改善箇所説明図

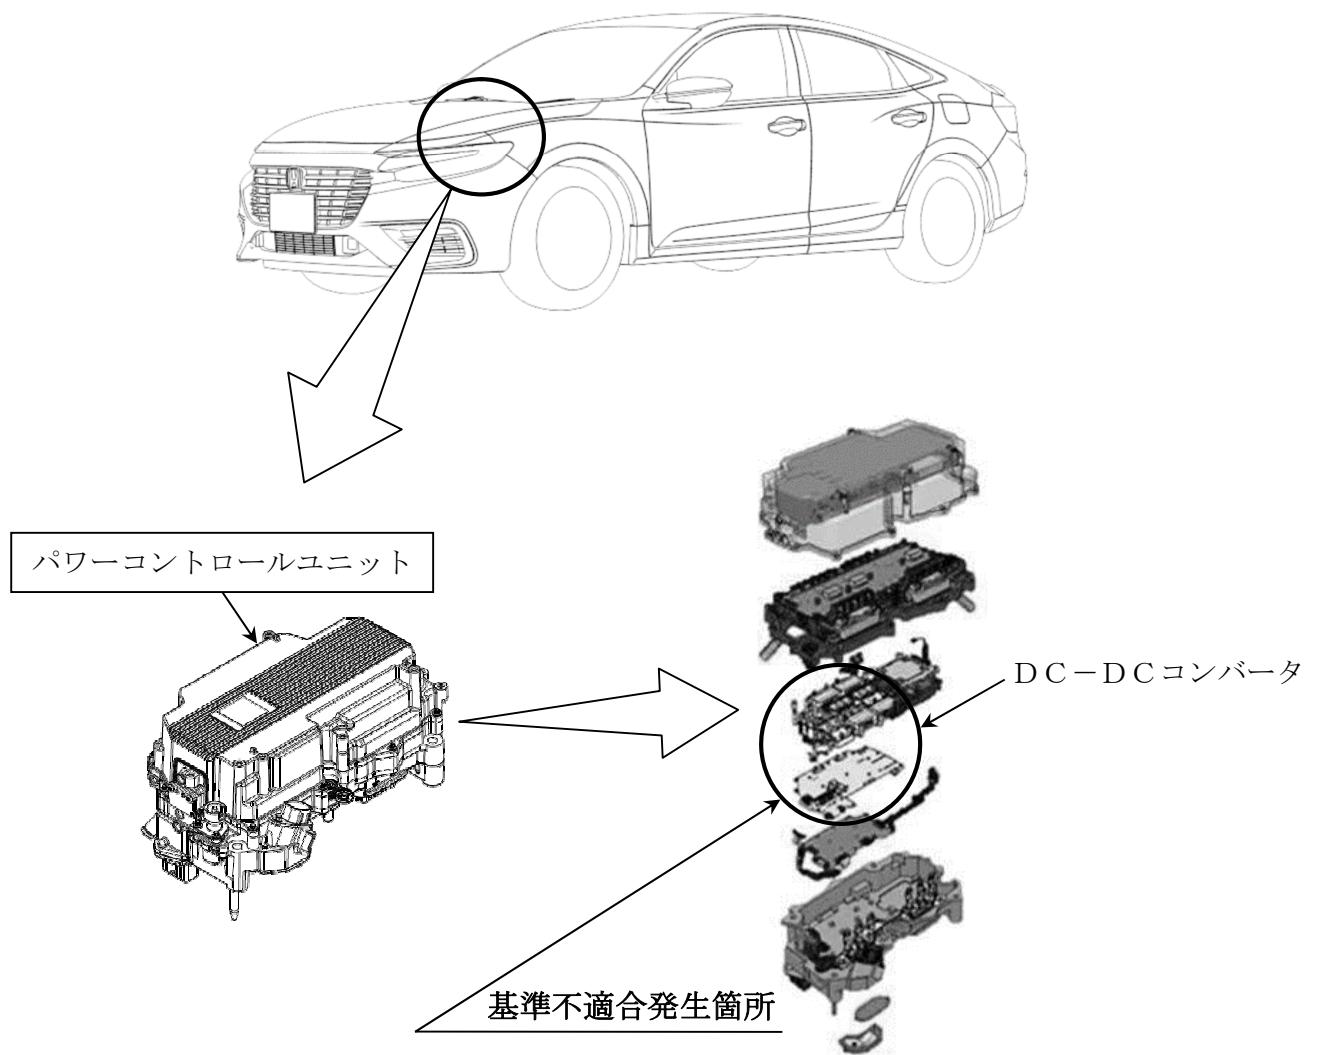
パワーコントロールユニットの電圧変換装置（DC-D Cコンバータ）において、バッテリへの供給電圧を制御する回路上の素子の製造管理が不適切なため、冷間始動後にフェールセーフモードへ移行して、バッテリへの給電を停止することがある。そのため、バッテリが充電不足となり、警告灯、警告表示が点灯し、走行不能となるおそれがある。

全車両、パワーコントロールユニット内の給電制御プログラムを対策プログラムに書き換える。

識別：運転者席側ドア上側ヒンジ上側ボルト頭部に黄色ペイントを塗布する。
